**徳島市一般廃棄物中間処理施設
建設予定地における災害リスクと
対策に関する検証結果報告書**

**令和7年2月
徳島市**

マリニピア沖洲の浸水シミュレーション（最大）

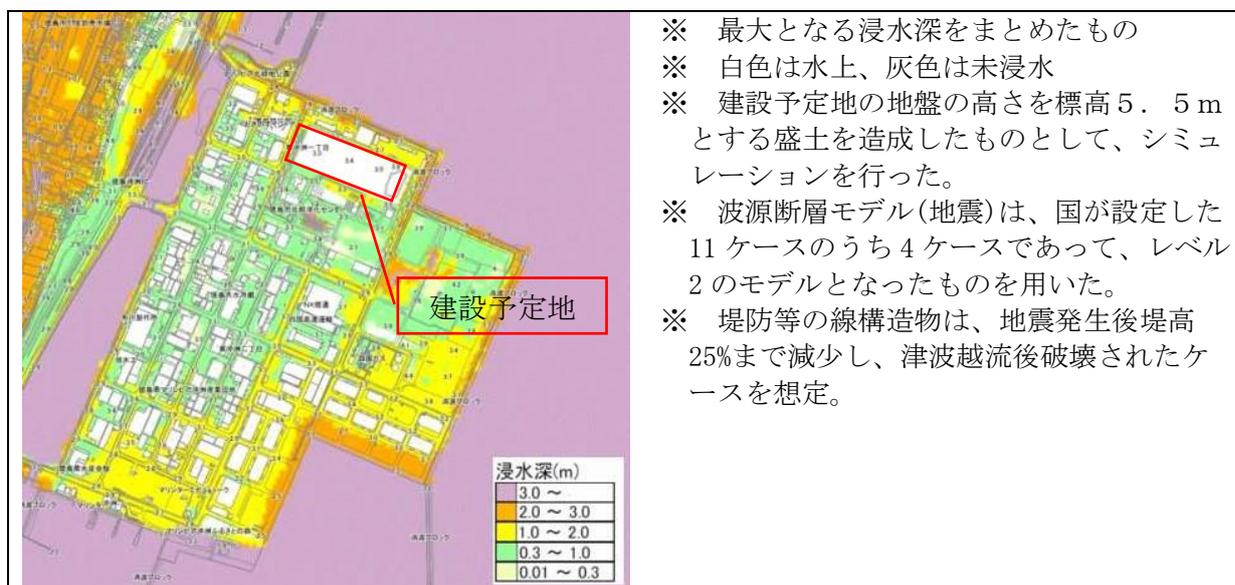
シミュレーションにあたっては、徳島県が津波被害を想定する際に使用したのと同様の波源断層モデルを使用し、堤防についても越流後破壊される想定で実施した。その結果、浸水深が最大となるケースであっても、盛土により津波による浸水を避けることが可能となることが明らかとなった。

時間ごとの浸水の経過を見ると、津波は、盛土に到達した際は、津波がせり上がることで盛土を乗り越えるのではなく、盛土を回り込むことも分かった。

なお、堤防が破壊される場合と破壊されない場合の2通りの想定で、シミュレーションを行ったが、堤防が破壊されない場合の方が、浸水による被害は少なくなるものの、津波浸水後に長時間にわたって水が引かないとの結果になっている。

沈下量の計算結果

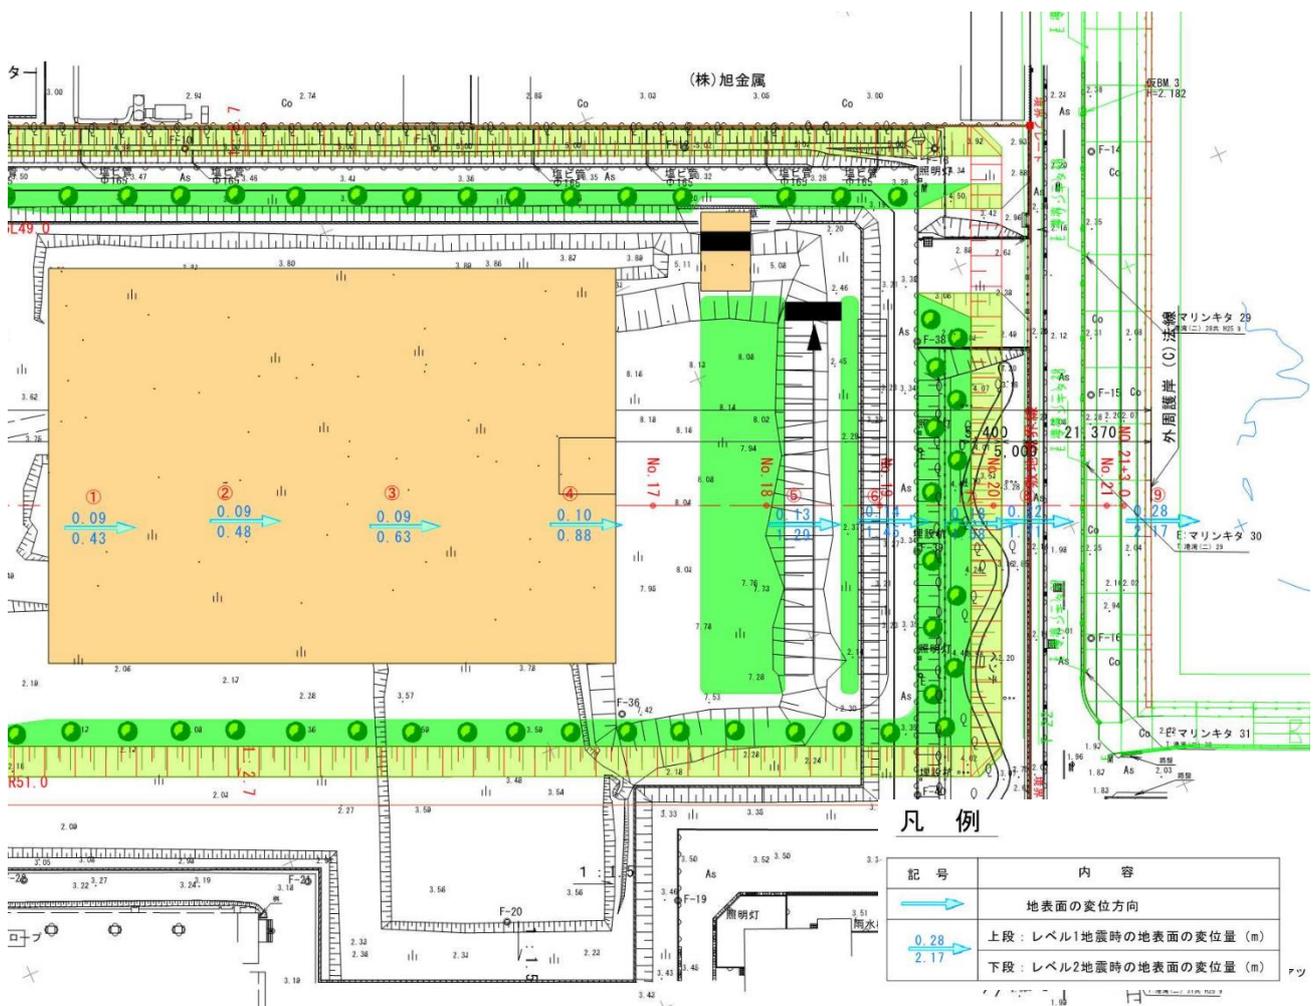
徳島県が作成した「平成 24 年度徳島県津波浸水予測調査（平成 26 年 2 月）」によると、南海トラフ地震が発生した場合の徳島市における基盤層の沈降量は、レベル 1 地震の場合で-36cm、レベル 2 地震の場合の最大で-1.18m としていることから、この沈降量を所与のものとして、FLIP 解析¹による地盤の沈下量に、盛土に伴う圧密及び即時沈下量を加えて合計の沈下量を算出した。

この場合、レベル 1 地震時において沈下量が最大となるのは、建物西側の①で 1.49m、レベル 2 地震時に最大となるのが、建物西側の①で 2.56m であった。

二次元 FEM 解析による変位量解析結果図

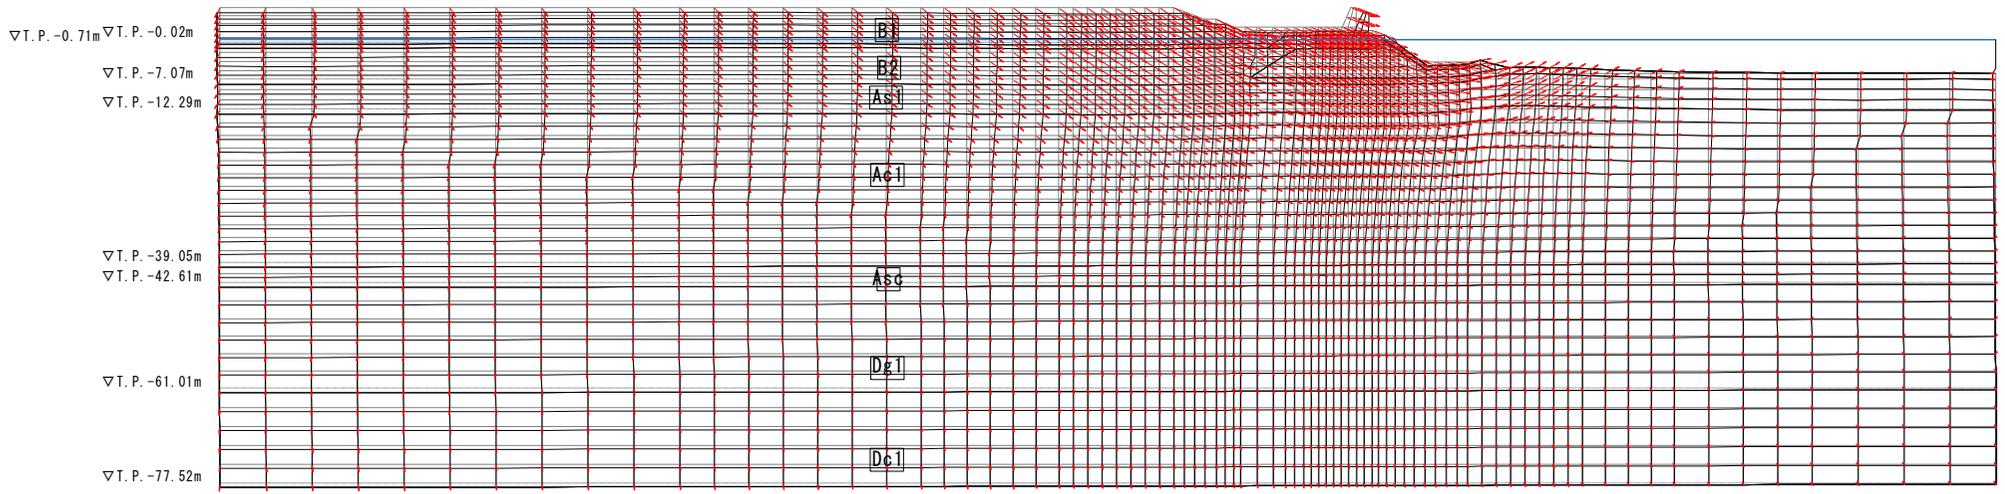
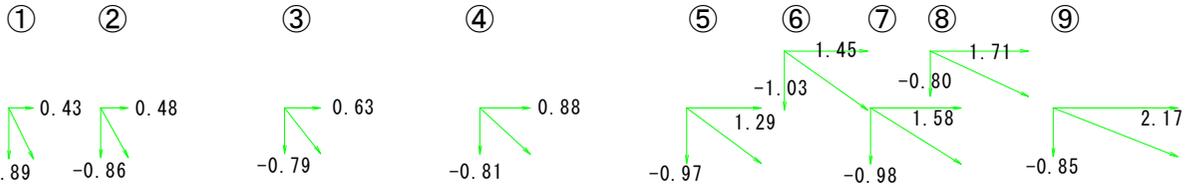
地盤解析業務として、盛土載荷による沈下量の計算、L1 および L2 地震波に対する地震応答解析と液状化の予測・判定が行われた。沈下量の計算では、盛土中央部における最終沈下量は 0.49m、90%圧密に要する日数は 548 日との予測結果が報告されている。液状化の予測・判定については、粒度による判定では対象とした全地点で液状化の可能性があると判定された。ただし PL 値による判定では、2 か所が液状化危険度が「高い」とされる PL=5～15 となり、3 か所が液状化危険度が「低い」とされる PL=0～5 となった。2次元 FEM による変形解析では、L1 地震動で 0.36m の沈降と合わせて最大 1.49m の沈下と 0.1m 程度の海側への側方変位が予測された。一方 L2 地震動に対しては、1.18m の沈降と合わせて最大 2.56m の沈下と 0.43～1.71m の海側への側方変位が予測された。

以上の予測結果から示されるように、盛土施工や地震によって相応の地盤の変形が生じると予測されている。一方、当該施設は高い煙突や大型機器類、多数のプラント配管など、不同沈下や相対的な変位に対する許容値が厳しい施設と思料される。沈下に対しては、地盤改良や適切な基礎工法を採用することにより対応が可能だろう。しかしながら地震時に施設全体の広い範囲にわたり側方流動を抑えることは難しい。ある程度の側方流動の発生は許容できるよう、施設をブロック化して設備間の相対変位を抑制する部分と、ブロック間の結合をフレキシブルな構造とし相対変位を許容できる部分に分けた構造とするなど、当該施設の設計も含めて合理的な対策方法の採用が必要である。

- 1 細粒土層である B2 層および Ac1 層であっても、地震動による繰り返し載荷により過剰間隙水圧が発生すれば、その結果有効応力が低下しせん断抵抗も減少し、変形が発生する。砂層に比べて細粒土層では透水性が低いため、その過剰間隙水圧の消散には時間が必要となる。地震後数カ月から数年にわたり、過剰間隙水圧の消散に伴う圧密沈下が発生する可能性がある。これらの対策方法としては、たとえば SCP や圧密促進工法等による B1 層から Ac1 層までの密実化が有効である。
- 2 地表面での変位が大きくとも、支持層と想定される地下 50m 以上では L2 地震であっても変位はほぼないとのことであった。それにより杭は先端部が固定され上部が側方に変

位する。そのため、地震時に杭には大きな横荷重が作用する可能性がある。

図 マリンピア沖洲の最大浸水深分布 (4つの内閣府モデルの最大包絡). 標高と水位はT.P.基準である.

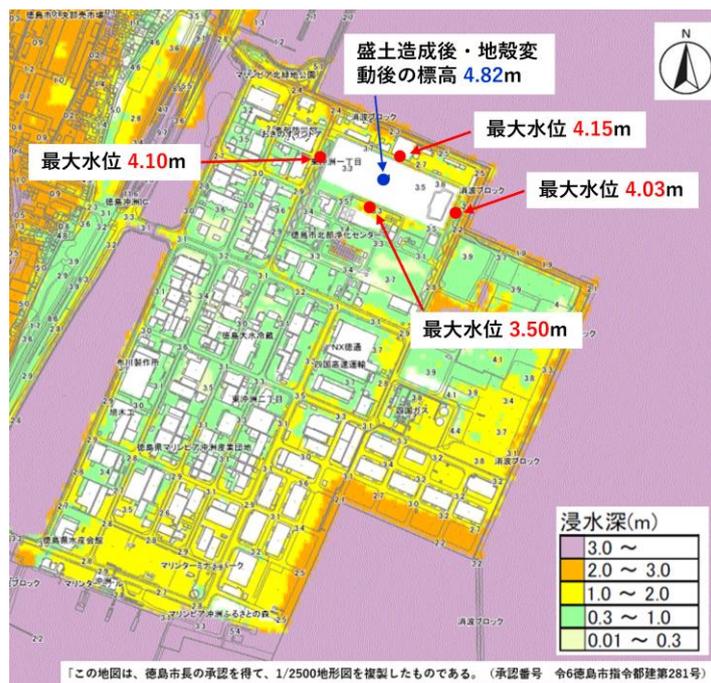
マリンピア沖洲では地震発生後約 50 分後から浸水が始まる。この地域では道路に沿って津波が浸水し、およそ 20 分後 (地震発生後 1 時間 10 分後) に最大の浸水となる。南東側の岸壁付近の浸水深の最大は 2~3m、南東部分の陸上では浸水深 1~2m が予測される (図)。また、処理施設の南側の最大浸水深は 0.93m (東京湾平均海面 (T.P.) を基準として 3.50m) で、北側ではやや高いが 1.37m (T.P. 基準で 4.15m) である。

処理施設の盛土造成かつ地震による地殻変動を考慮した地盤高は標高 (T.P. 基準) 4.82m であり、周辺地域の津波最大水位より高い (図)。少なくとも本計算条件においては、南海トラフ地震による津波の浸水は発生しない。また、盛土の四辺に 1/2.7 の勾配をつけているが、津波がそこをせり上がることもなかった。マリンピア沖洲地域の津波の浸水は道路に沿って、20 分かけて、地区内の道路を覆うように進むため、流速もさほど大きくない。このため、津波による洗堀が大規模に発生するとは考えにくい。
